Název zakázky: Oprava vzduchotechniky Stravovací část Karlovarská

Obj.: Střední průmyslová škola dopravní

VÍCEPRÁCE - MĚNĚPRÁCE ... R04

BOD 2A - Žebřík č. 1

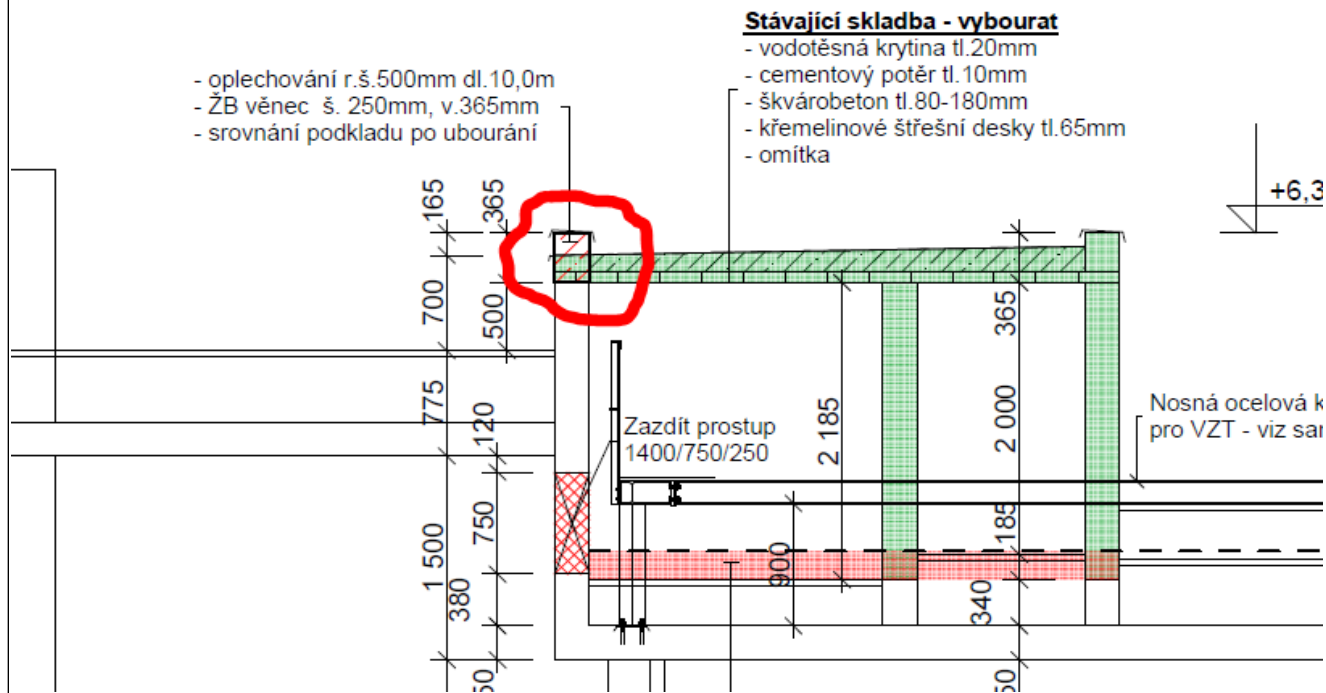
Původně naprojektovaný žebřík bude doplněn o výstupová madla + ochranný koš (od výšky cca 3 m) + zábrana proti vylezení

BOD 4A - Digestoře (zákryty)

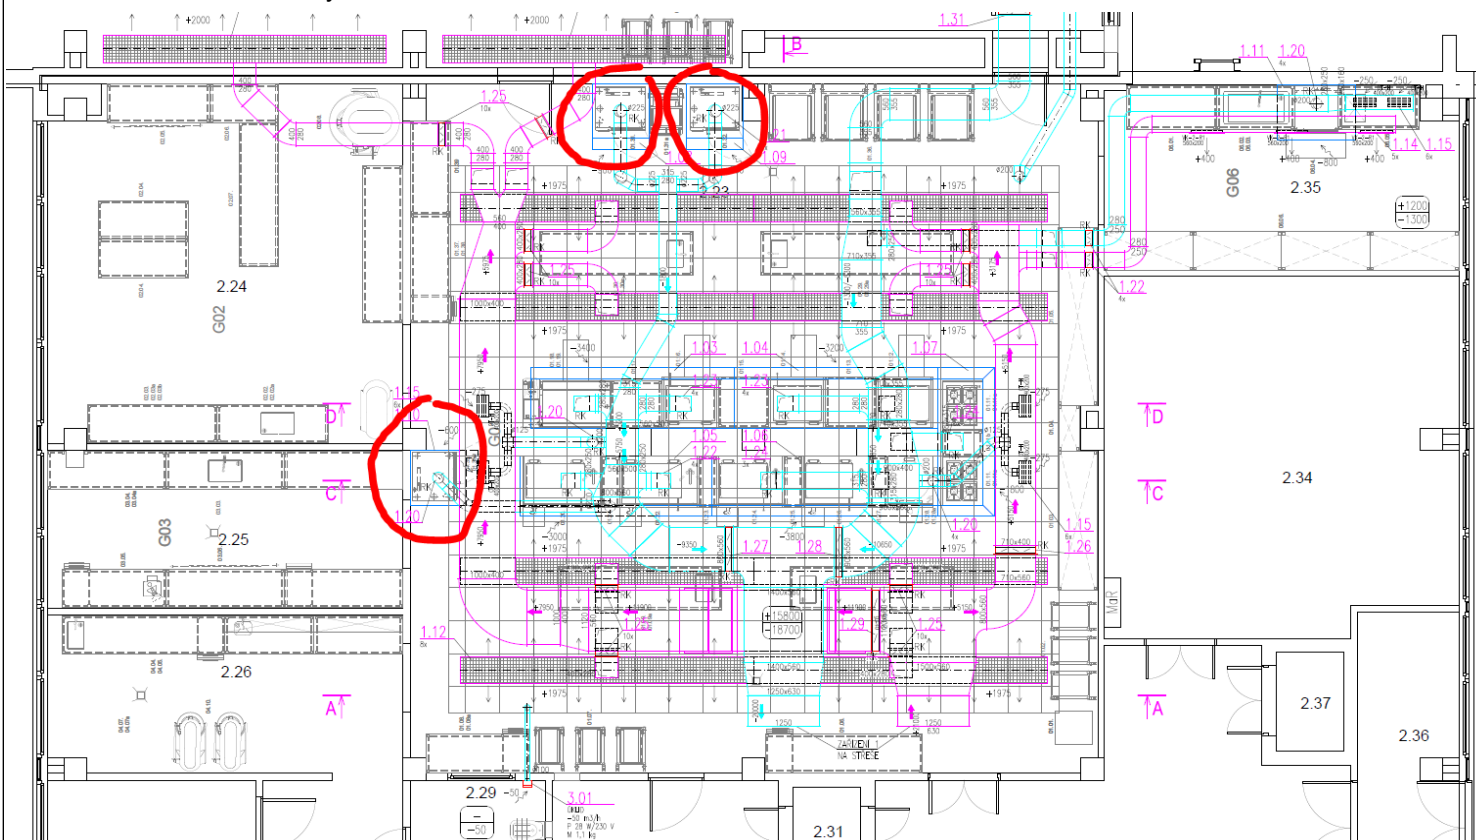
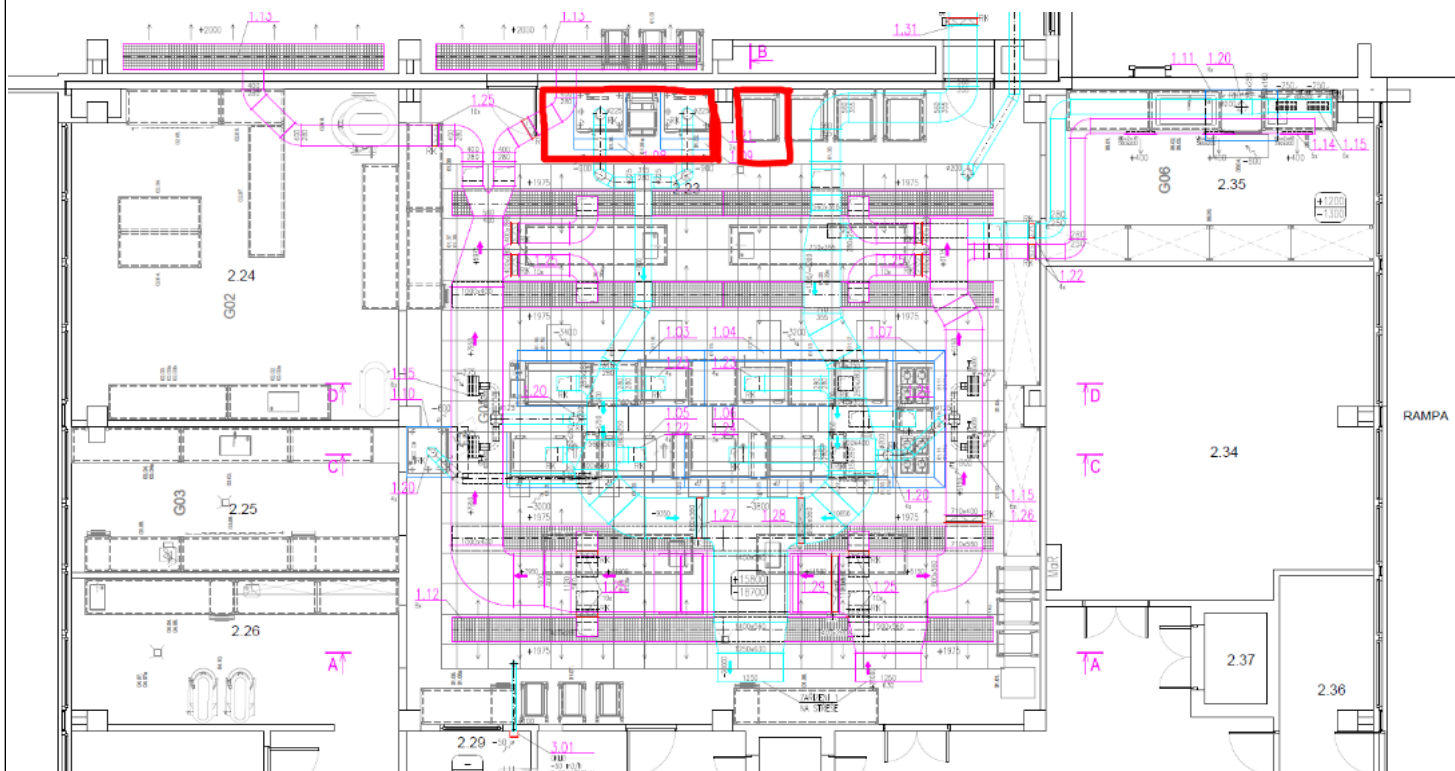
Z důvodu jiného rozmístění GASTRO technologie, než je uvažováno v projektu vzduchotechniky, budou zrušeny 3 digestoře (pozice 1.8 až 1.10) a nově budou dodány a osazeny 2 nové digestoře nad konvektomaty.

BOD 13 - Kanalizační potrubí

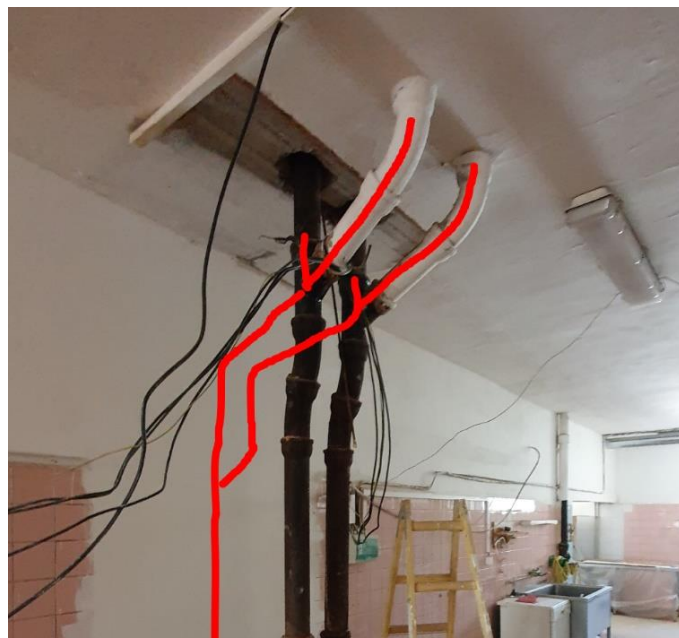
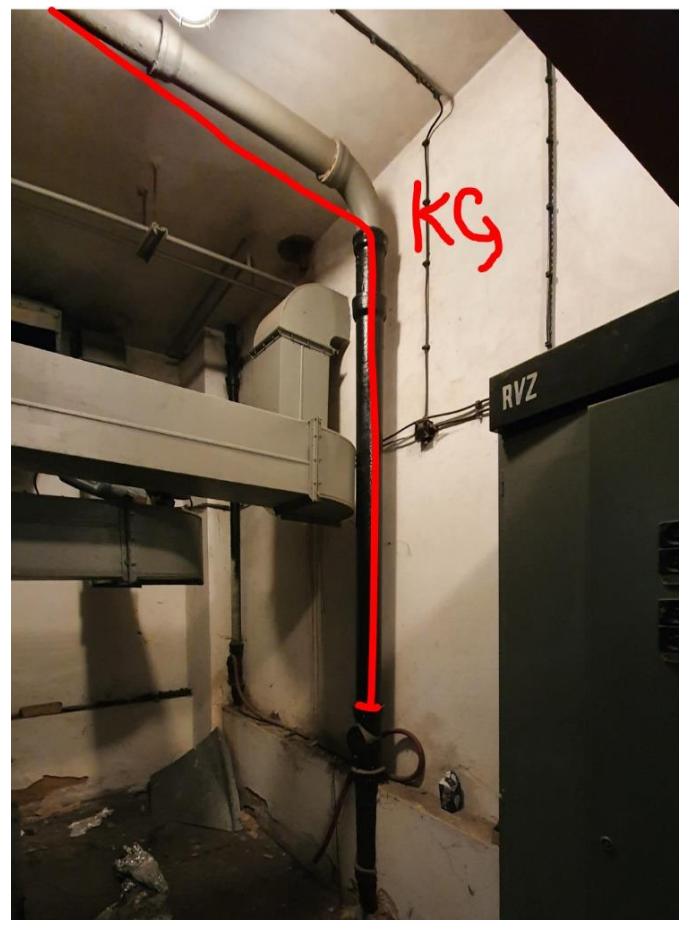
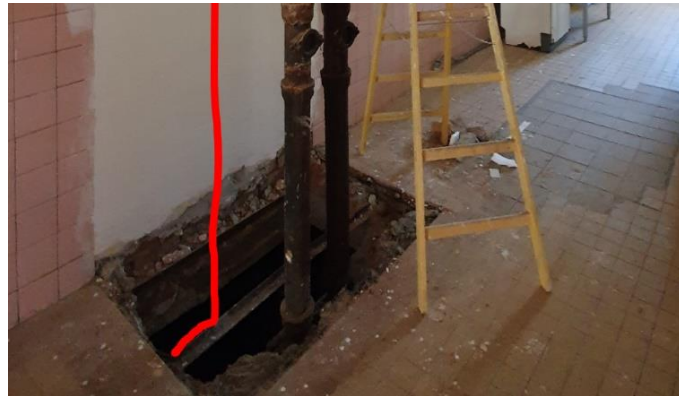
Přesun potrubí kanalizace ke stěně - demontáž litinových rozvodů, nové potrubí plast KG. Stoupačka poté nebude zakryta SDK, ale nerez plechem (od podlahy po první koleno - od podlahy do výšky 2,0 m).
